S-2514T
2025 年 11 月 吉日
サツキ機材株式会社

小形オートリール (ARV100C)、小形リールスタンド (RSV100B) 製品変更のお知らせ

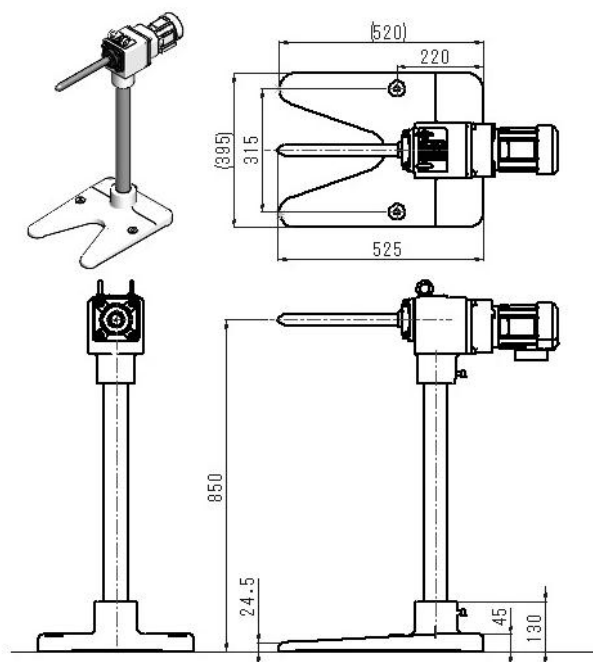
変更前後の互換性は確保されています。
主軸高さやコイル材搭載位置、床用アンカー取付寸法の変更はありません。
ただし、スプールスタンド外形寸法が最大 10mm 程度変更となります。
設置スペースについては別紙の寸法比較をご確認ください。
ご不明な点は弊社へお問い合わせください。

製品変更前後の寸法比較

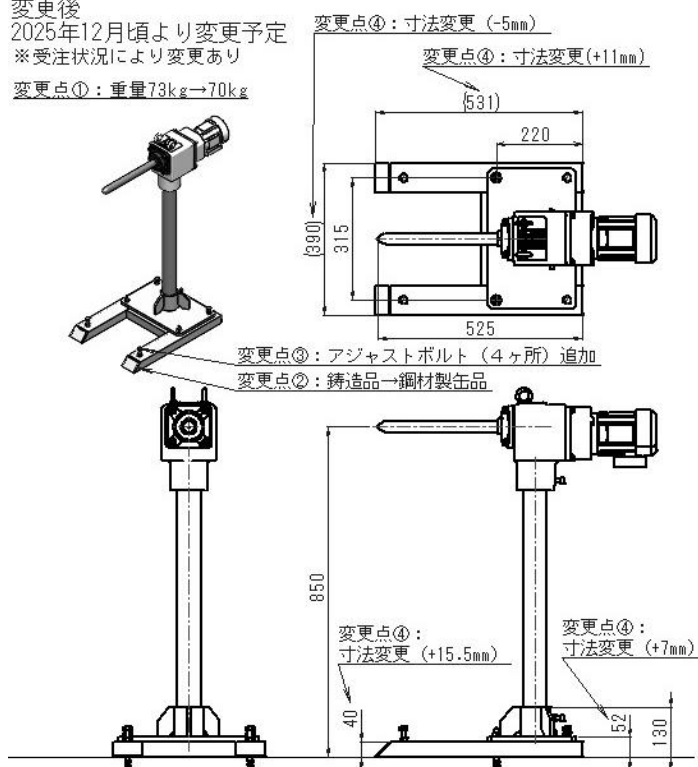
使用材料とベースの寸法が変更され、アジャストボルトが追加となっております。
 主軸の中心とスタンドバーの中心の距離、主軸の高さや直径に変更はないためリール設置に関する部分への影響はございません。
 材料中心や調整範囲も同一です。

変更前
 在庫なくなり次第販売終了

変更後
 2025年12月頃より変更予定
 ※受注状況により変更あり
 変更点①：重量73kg→70kg

32P-BMV100C 比較イメージ

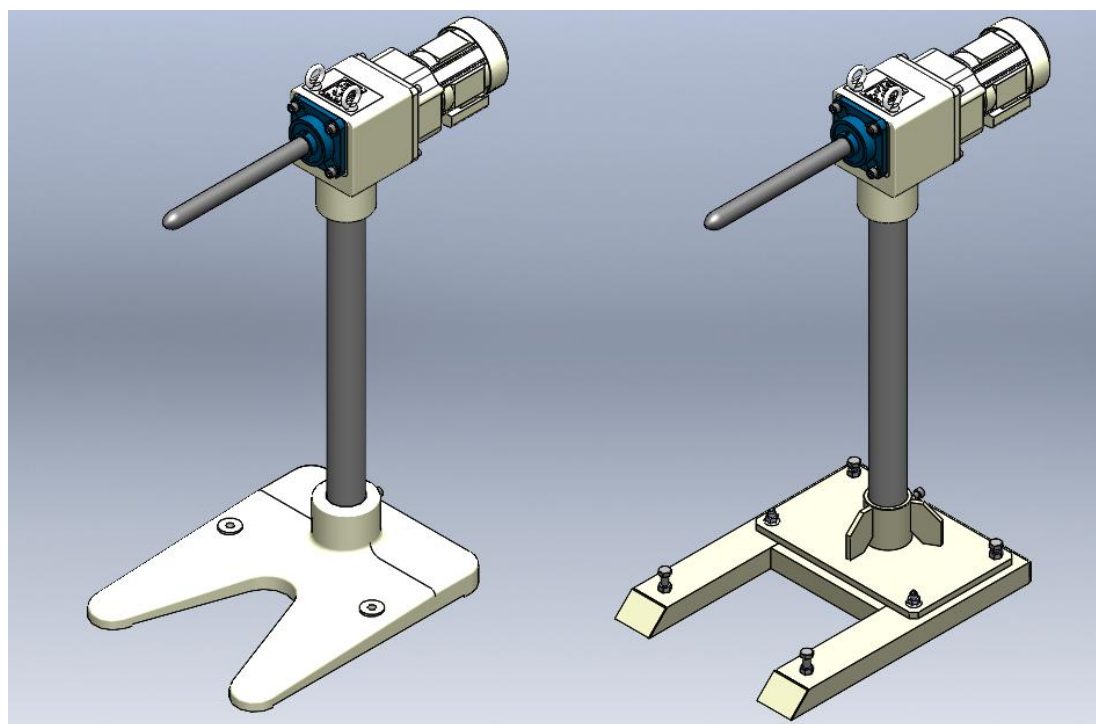
鋳造製 (変更前)

鋼材製 (変更後)

ARV100C-S 本体 比較イメージ

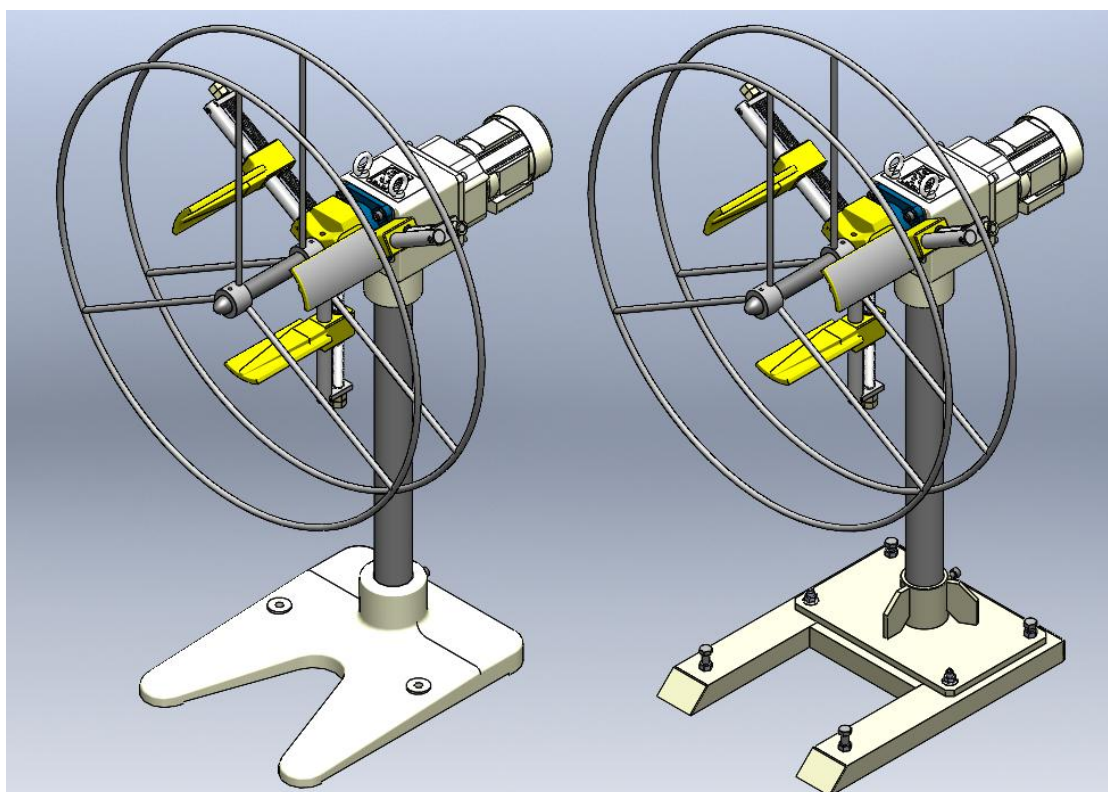
鋳造製 (変更前)

鋼材製 (変更後)

RSV100B-Z 比較イメージ

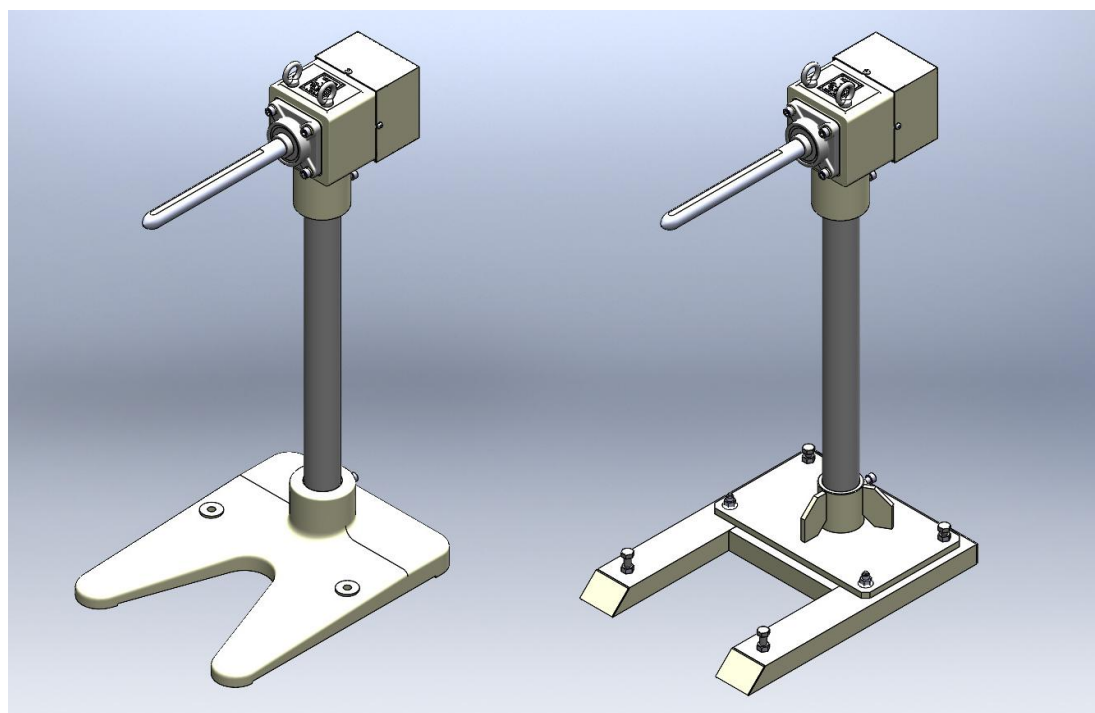
鋳造製（変更前）

鋼材製（変更後）
